Европейская экономическая комиссия

Рабочая группа по вопросам освещения и световой сигнализации

Предложение по дополнению 10 к первоначальному варианту Правил № 99 (газоразрядные источники света)

Представлено экспертом от Международной группы экспертов по вопросам автомобильного освещения и световой сигнализации* (БРГ)

Рис. 1
Категория D8R – Цоколь PK32d-8

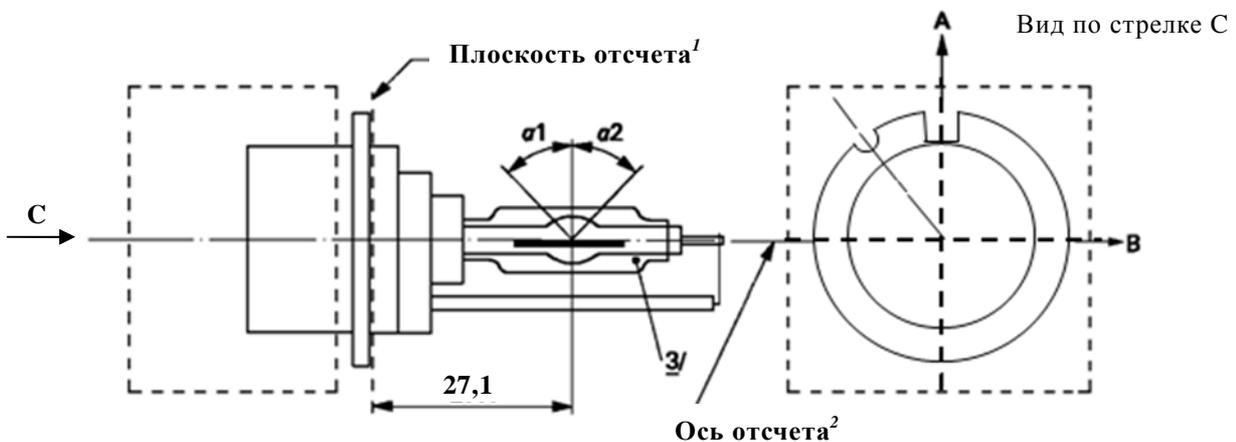
Включить новые спецификации D8R/1–6 после спецификации D8S/5 следующего содержания (см. следующие страницы; одна страница на спецификацию):

¹ Плоскость отсчета проходит по поверхности патрона, на которую опираются три упора цокольного кольца.

² См. спецификацию D8R/2.

³ При измерении на расстоянии 27,1 мм от плоскости отсчета по отношению к средней точке внутренней колбы максимальный эксцентриситет внешней колбы должен составлять не более 1 мм.

Положение электродов

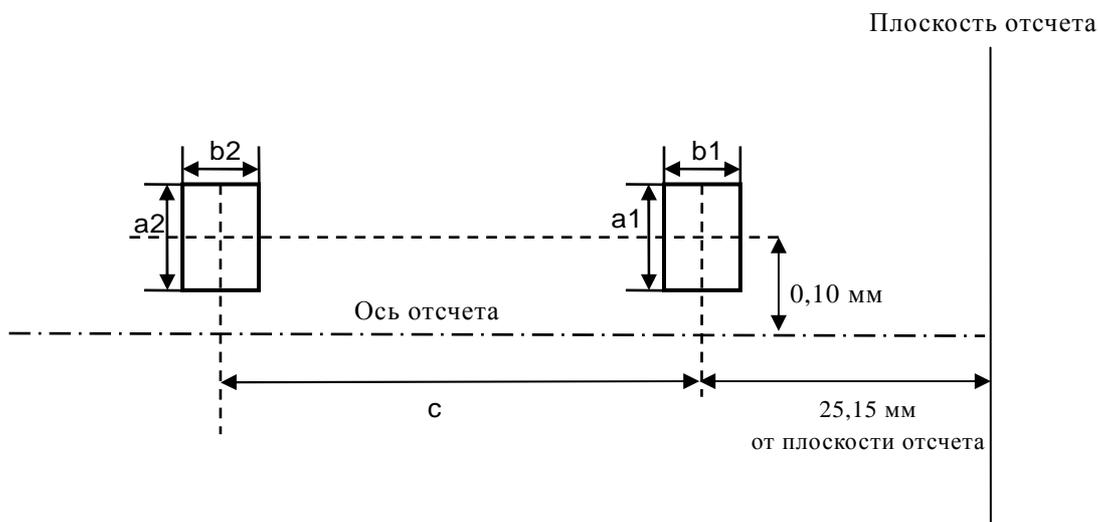
Настоящее испытание проводится для определения правильности положения электродов относительно оси отсчета и плоскости отсчета.

Точка контакта дуги с ближайшим к плоскости отсчета электродом должна находиться в зоне, ограниченной размерами a1 и b1. Точка контакта дуги с электродом, наиболее удаленным от плоскости отсчета, должна находиться в зоне, ограниченной размерами a2 и b2.

Положение и форма дуги

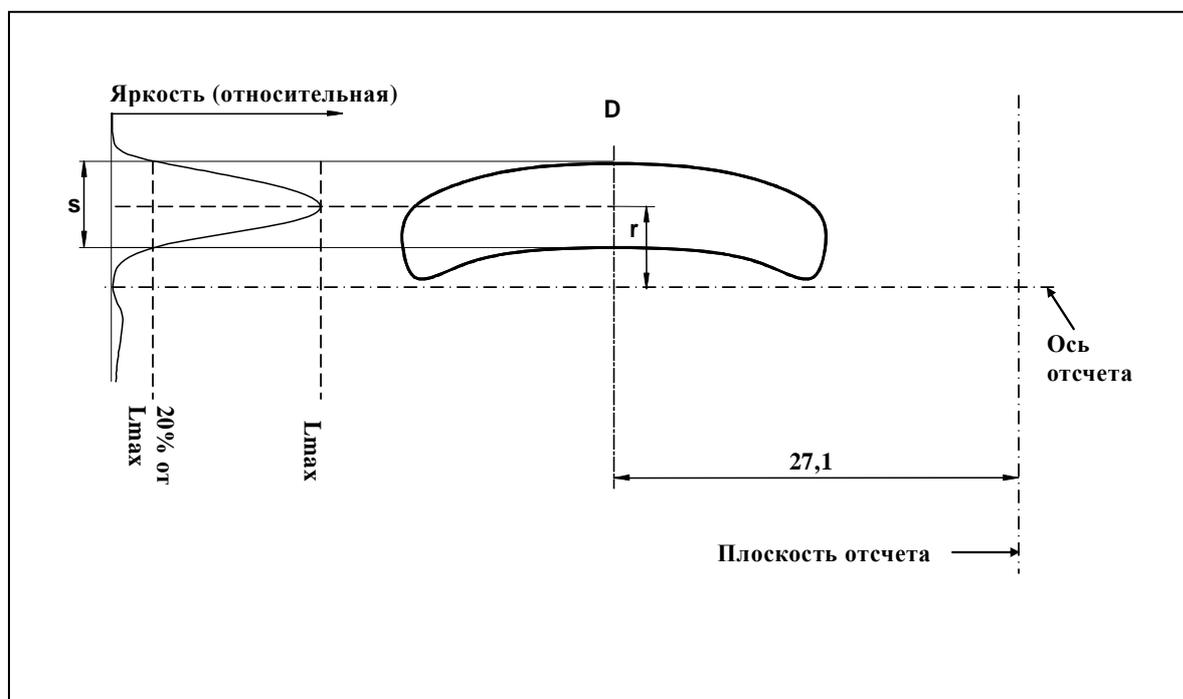
Настоящее испытание проводится для определения формы дуги и ее положения относительно оси и плоскости отсчета путем измерения ее искривления и рассеяния в поперечном сечении на расстоянии 27,1 мм от плоскости отсчета.

При измерении распределения относительной яркости в центральной части поперечного сечения, как показано на приведенном выше рисунке, максимальная величина яркости должна находиться в пределах расстояния r от оси отсчета. Точка 20% от максимальной величины должна находиться в пределах s .

Положение черных полос

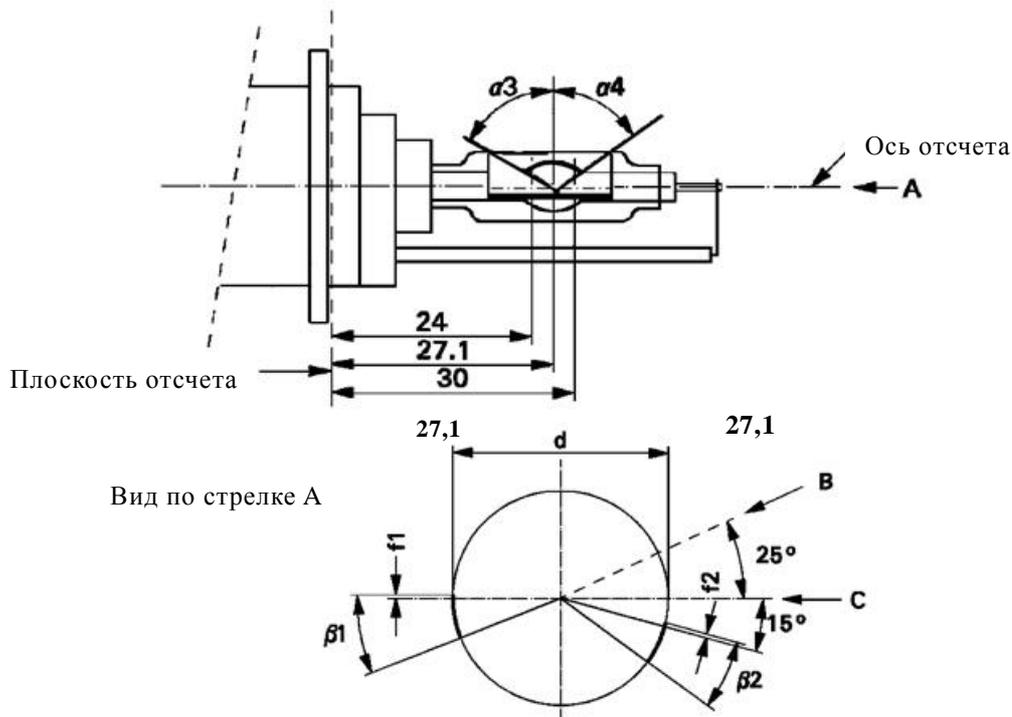
Настоящее испытание проводится для определения правильности положения черных полос относительно оси отсчета и плоскости отсчета.

2. Поскольку черные полосы снижают светоотдачу, были проведены исследования в целях оптимизации геометрических параметров черных полос. Полученные результаты показали, что оптимизацию рабочих параметров луча ближнего света можно обеспечить посредством устранения круговой полосы и смещения осевых полос. Требуемые значения стабилизации аналогичны значениям, указанным для D8S.

При измерении распределения яркости дуги в центральной части ее поперечного сечения, определенного в спецификации D8R/5, и после поворота источника света таким образом, чтобы черная полоса закрывала дугу, величина измеренной яркости должна составлять $\leq 0,5\%$ от L_{max} .
